大間原子力発電所
原子炉施設保安規定認可申請書
審査資料
(コメント回答)

令和2年7月6日
電源開発株式会社

コメントリスト

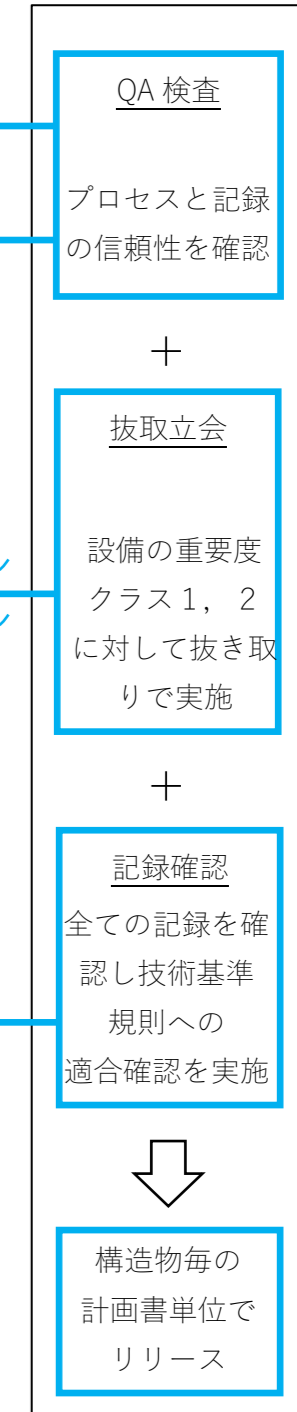
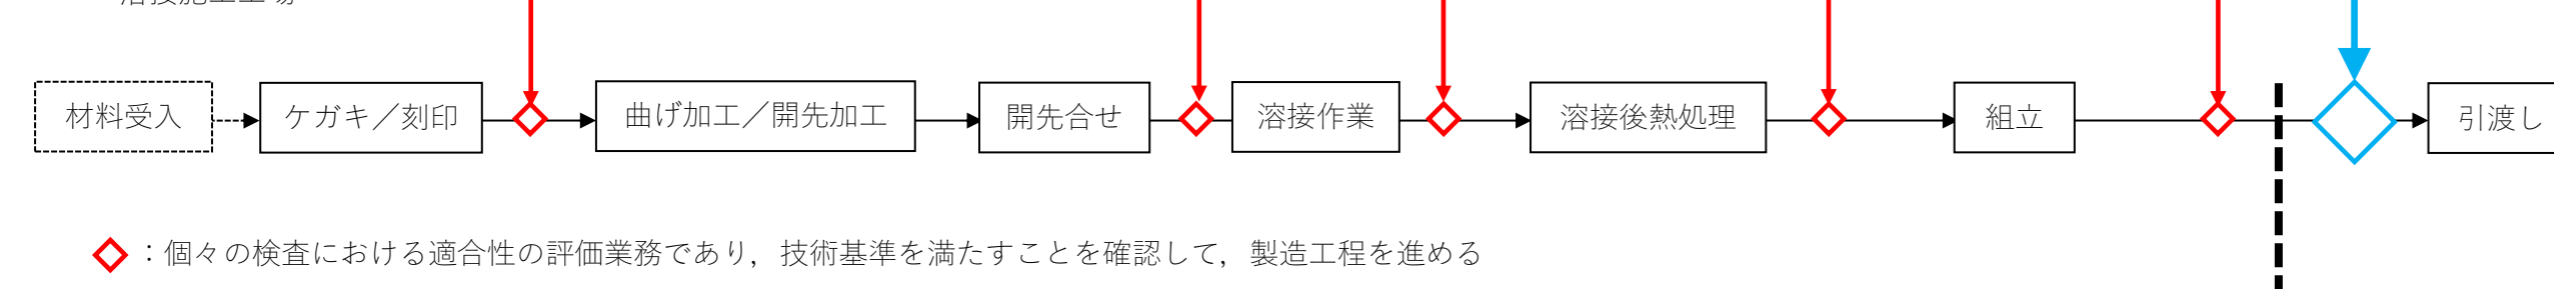
コメント No.	ヒアリング日	6/11 提出資料 該当頁	コメント内容	コメント対応	修正箇所の本資料での 該当頁※
1	2020/6/17	p. 76 (資料⑤p. 5/29)	保安教育の内容のうち③～⑤については、燃料搬入前までに実施することが読めるよう表現を見直すこと。請負会社従業員を教育の対象とする時期についての表現も同様。	「核燃料物質を発電所に搬入する前までに定める保安規定が認可され、実際に核燃料物質を発電所に搬入する前までに実施する」旨修正。 併せて、p. 74 の炉主任選任時期の表現についても修正。	p. 1, 2
2	2020/6/17	p. 74 (資料⑤p. 3/29)	設置の工事(燃料搬入前)段階で実施する保安教育の実実施計画及び実施結果の確認を、独立性を有する電気主任・BT 主任が実施するとあるが、独立性は必要なのか。	燃料搬入以降は独立性を有する炉主任が実施する業務であることを考慮し、独立性を有する者に実施させることが適切と考え、電気主任・BT 主任に実施させることとしている。 資料の記載については、炉主任の代わりであることが明確となるよう表現を修正。	p. 2
3	2020/6/17	p. 78 (資料⑤p. 7/29)	表 1 6 - 2 で引用している「原子炉等規制法附則（平成二九年四月一四日法律第一五号）抄第 7 条」の「抄」を削除すること。	資料を修正。併せて「保存期間」について、実用炉規則附則（令和二年一月二三日原子力規制委員会規則第三号）第 5 条に基づく読み替え後の期間を記載するよう修正。	p. 3
4	2020/6/24	p. 63 (資料③p. 3/3)	作業管理の「△」の意味合いを明確にすること。	資料を修正。	p. 4
5	2020/6/24	p. 70 (資料④p. 6/6)	使用前事業者検査（溶接）について、工事実施箇所が行う使用前事業者検査（赤枠の部分）と検査実施箇所が行う使用前事業者検査（青枠の部分）の関係を明確にすること。	資料を修正。併せて関連する資料を新規作成。	p. 5, 6

使用前事業者検査として工事実施箇所(施工工場の製造部門から独立した検査体制)が実施

使用前事業者検査として
検査実施箇所が実施

旧法下の溶接事業者検査として実施していた以下の範囲は、使用前事業者検査に移行

保安規定第14条第5項で検査実施責任者が機械グループに行わせることができると規定する範囲

保安規定第14条第5項で検査実施責任者が妥当性を確認すると規定する範囲

検査の独立性を確保するために、保安規定第14条第3項、第4項、第6項で検査実施責任者の責任として規定する範囲
